Communauté d'Agglomération Pays Basque

**AVIS HYDROGEOLOGIQUE CONCERNANT L'AGRANDISSEMENT DU
CIMETIERE COMMUNAUTAIRE DE BLANCPIGNON A ANGLET**

Gradignan, juillet 2021

Figure 7. Zone d'agrandissement : pointillés rouges. Position des sondages tarière, PM, et des piézomètres PZ (Géopal - Optisol 64)

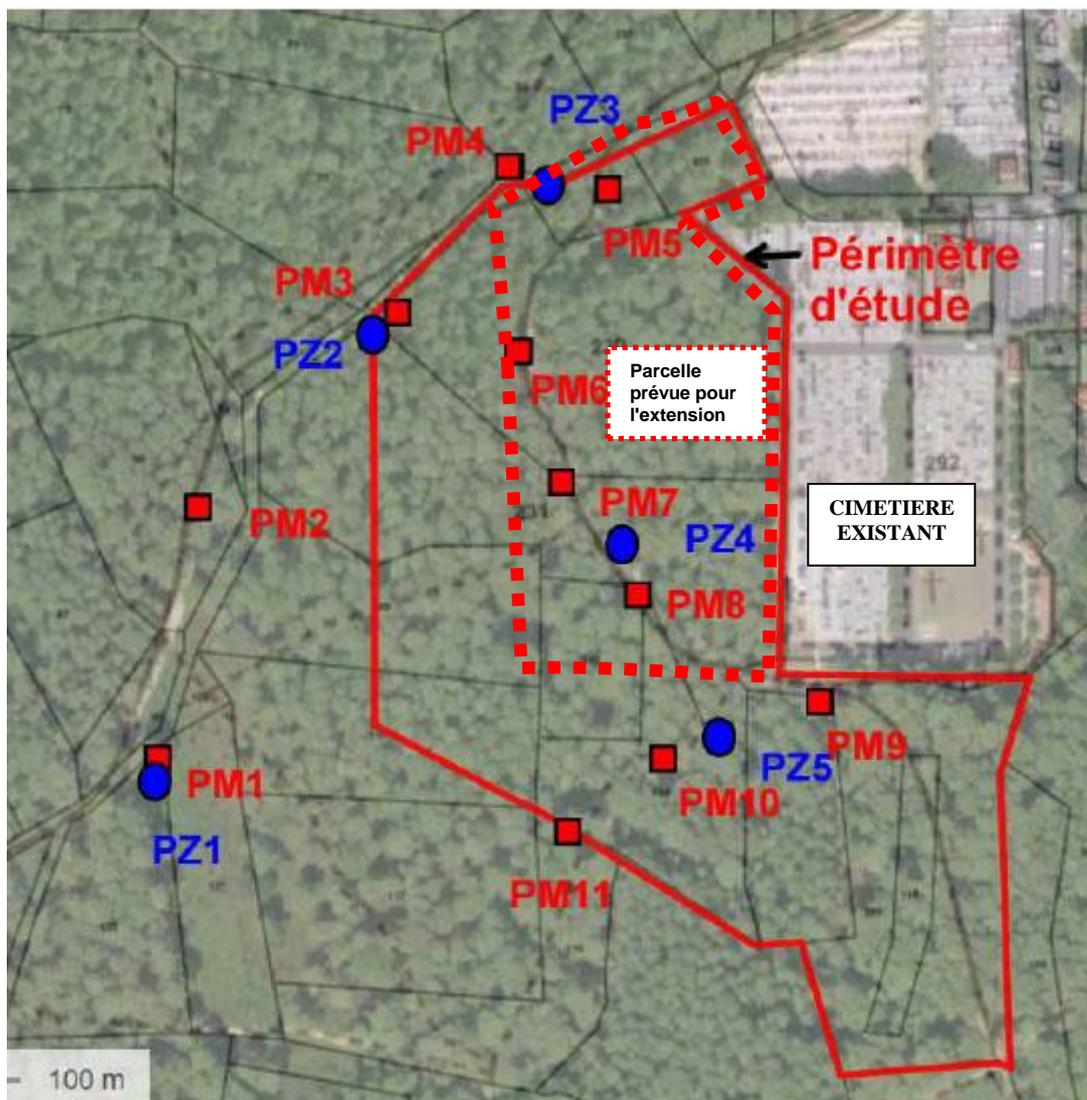
Les sondages piézométriques ont fait l'objet d'un relevé de niveau après stabilisation le 15 décembre 2019. Les piézomètres ont été dotés de têtes métalliques surélevées d'environ 50cm par rapport au terrain et munies de capots métalliques de protection verrouillables :

Dans les piézomètres situés dans l'emprise du projet d'extension du cimetière de Blancpignon, la profondeur de la nappe en hautes eaux par rapport au sol naturel est toujours supérieure à 3m.

Figure 8. Piézométrie du secteur mi-décembre 2020 et zone de nappe <3m/sol (Géopal complété)

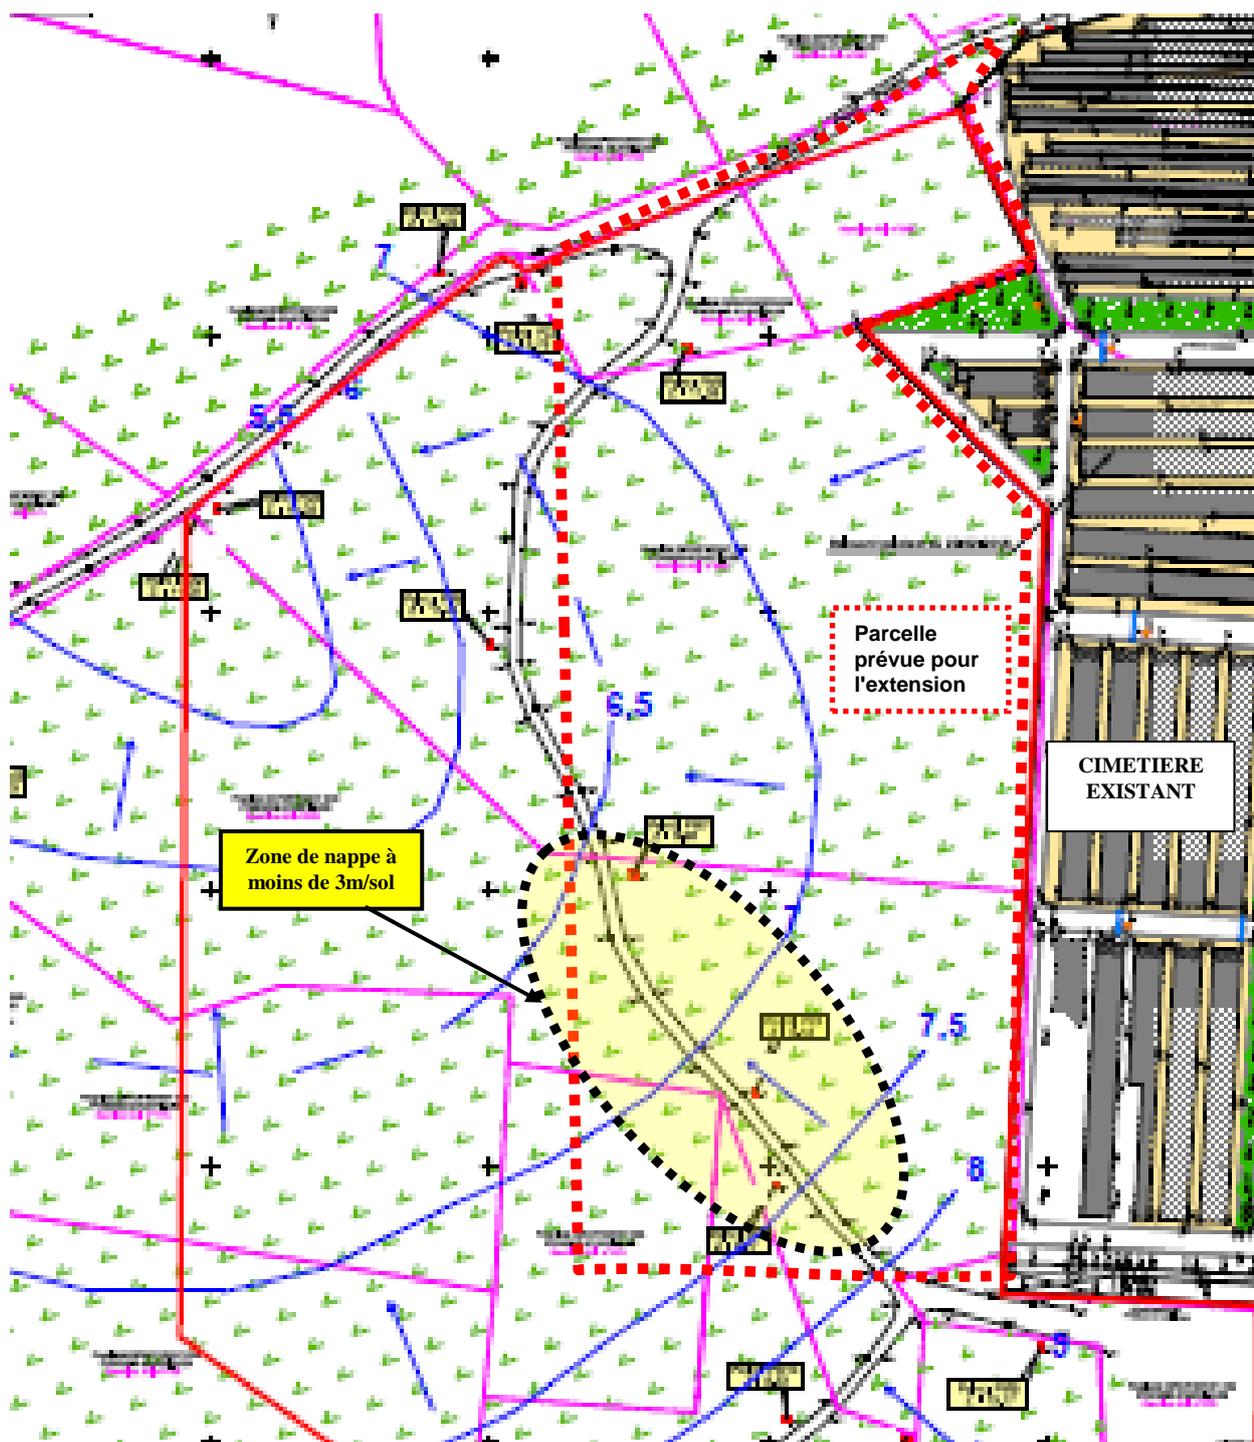
Les courbes isopièzes traduisent un écoulement homogène, avec un **axe de drainage unique de direction Sud Est/ Nord Ouest**, avec un gradient d'environ 1,2 à 1,5 %. Cet axe drainant passe par l'angle nord ouest du périmètre d'étude Géopal, où la nappe s'écoule à 5,07 mNGF, c'est-à-dire à 4,96 m de profondeur par rapport au chemin limitrophe.

Du fait de la présence d'une dépression topographique locale, on constate la présence d'une zone – dans le sud-ouest du projet d'agrandissement - où la nappe en hautes eaux peut se trouver potentiellement à moins de 3m de profondeur sous le sol, d'après les données Géopal.

Après aménagement, le niveau d'eau devra être au moins à cette profondeur de 3m sur l'ensemble du secteur concerné par le projet, en particulier par remblaiement des zones topographiquement les plus basses (situées dans la partie sud-ouest).

Figure 9. Coupes figurant la profondeur de la nappe/sol. Zone approx.de nappe à <3m/sol (Géopal complété)

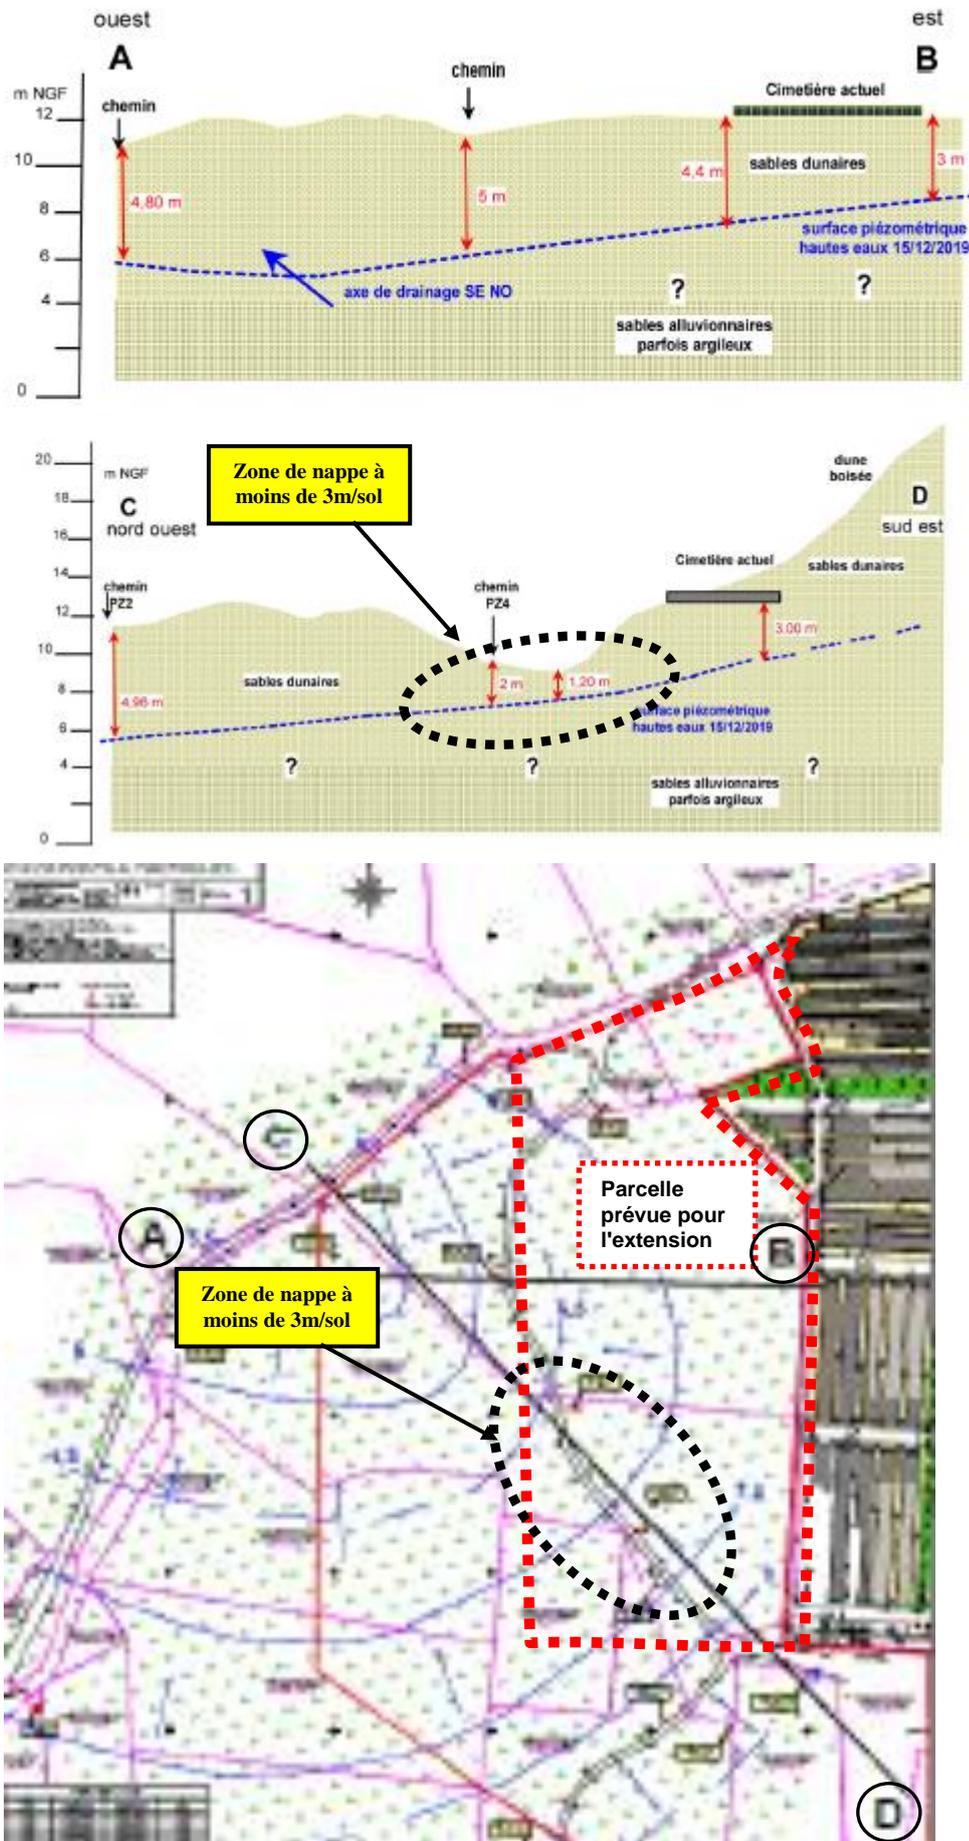
Les profils en coupes de la figure suivante montrent la profondeur du toit de la nappe dans le recouvrement de sables dunaires dans l'emprise du périmètre d'étude Géopal.

Figure 10. Coupes figurant la profondeur de la nappe/sol et les terrassements pour respecter une profondeur de nappe >3m/sol

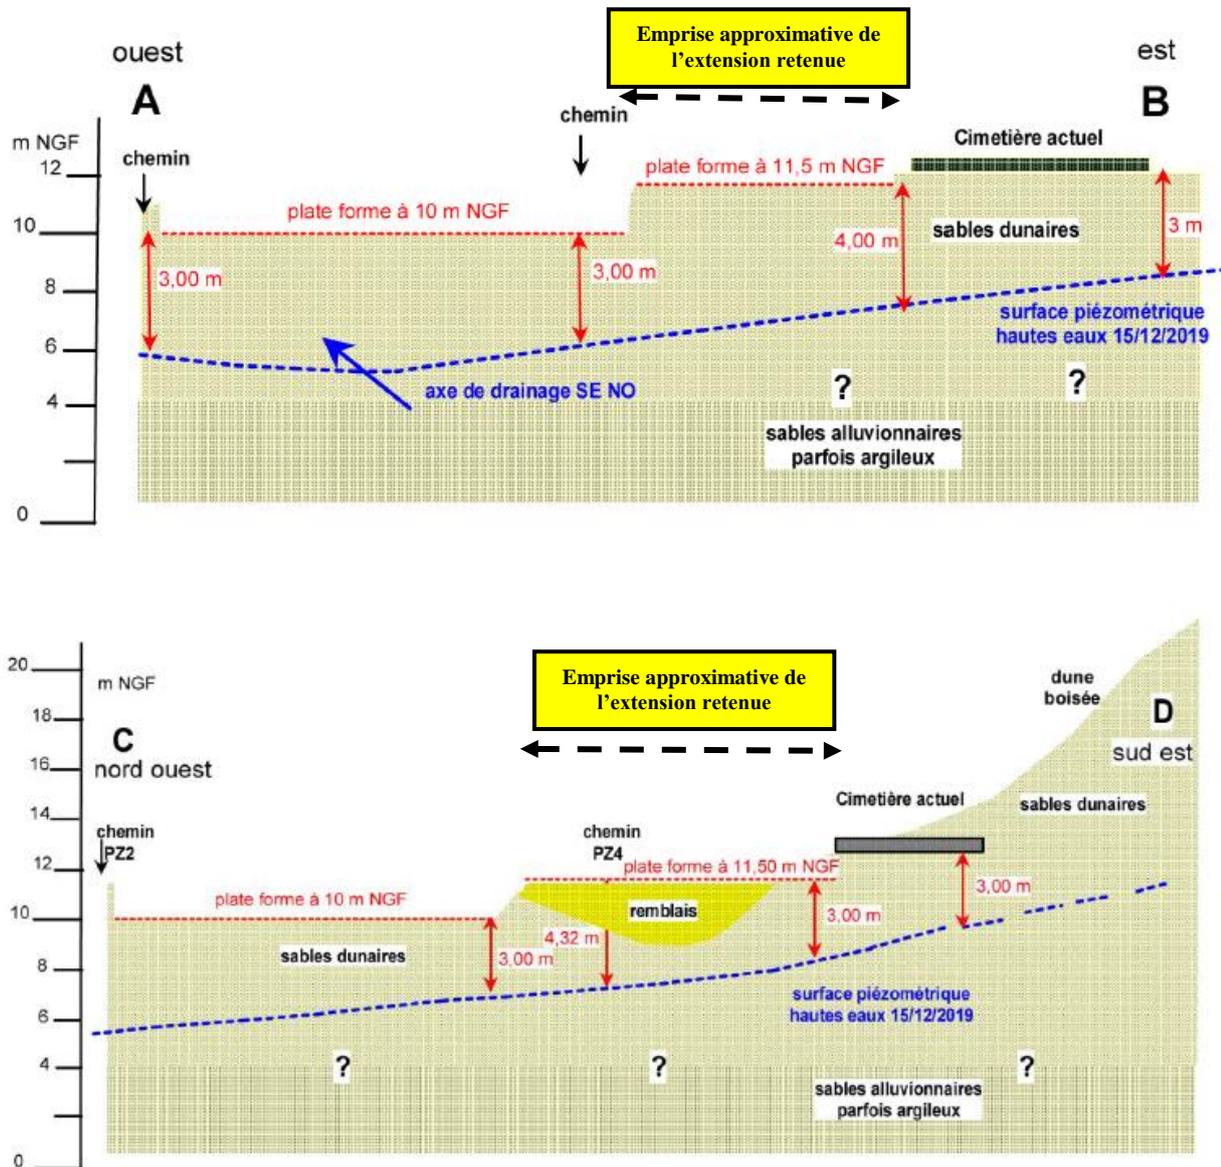
Le Bureau d'Etudes GEOPAL a imaginé les terrassements nécessaires pour respecter une épaisseur de sable non saturé de 3m au-dessus de la nappe en hautes eaux.

Pour respecter une profondeur de nappe nettement supérieure à 3 m par rapport au sol en toute saison il est proposé d'établir une plateforme à une cote de + 12mNGF environ, qui permettra une continuité de niveau avec le cimetière actuel.

Une légère pente vers l'Est facilitera l'évacuation des eaux pluviales vers le réseau du cimetière actuel.

- l'étude GEOPAL préconise la réalisation d'une plateforme horizontale à la cote de + 11,5mNGF qui permettrait de respecter une épaisseur non saturée d'au moins 3m au-dessus de la nappe. Le choix d'une cote de plateforme à +12mNGF en tout lieu de la zone d'agrandissement du cimetière augmenterait la marge de sécurité et permettrait d'accroître les possibilités de creusement des caveaux. A noter que la topographie de cette zone boisée est complexe et demandera à être précisée si nécessaire.
- L'article 6 de l'arrêté préfectoral de DUP en vigueur prévoit « conservation et protection des anciens forages équipés en piézomètres » dans le périmètre de protection rapprochée des captages de La Barre.

Prescription : après réalisation des terrassements du projet d'agrandissement, réalisation d'un suivi au pas de temps mensuel du niveau de la nappe sur une période d'un demi cycle hydrogéologique (6 mois de début décembre à fin mai) centrée sur la période de hautes eaux (en principe février) dans les piézomètres PZ4 et PZ3. Le but est de confirmer - après terrassement de la plateforme définitive du projet - une épaisseur non saturée d'au moins 3m au-dessus de la nappe en toute saison.

Figure 11. Esquisse de localisation des terrassements dans la zone d'extension retenue du cimetière (en pointillés rouges). GEOPAL modifié.

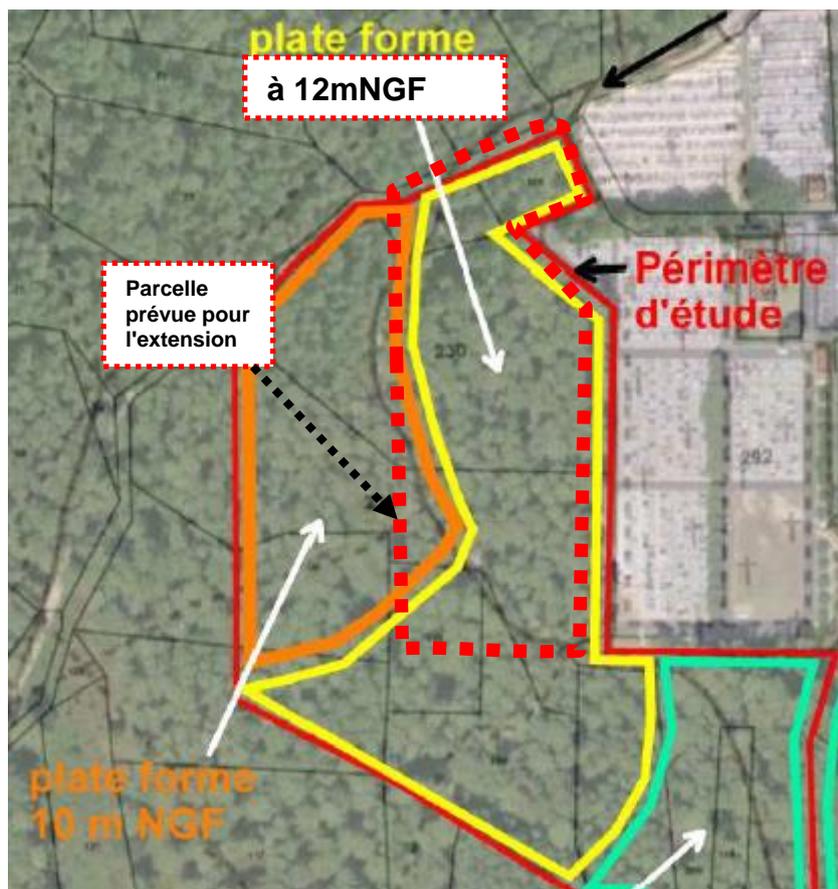
Notons que le relief est complexe dans ce secteur boisé et qu'il faudra disposer d'un lever précis de la zone du projet pour connaître le détail de la topographie entre les chemins forestiers et le cimetière actuel pour la cubature des terrassements.

En première estimation les terrassements en déblais devraient alimenter les zones à remblayer.

Les caveaux seront maçonnés ou en béton, hors sol ou semi-enterrés jusqu'à une profondeur maximale de 2m/sol, sur la base d'une plateforme terrassée à au moins +12mNGF en tout point de la zone d'agrandissement.
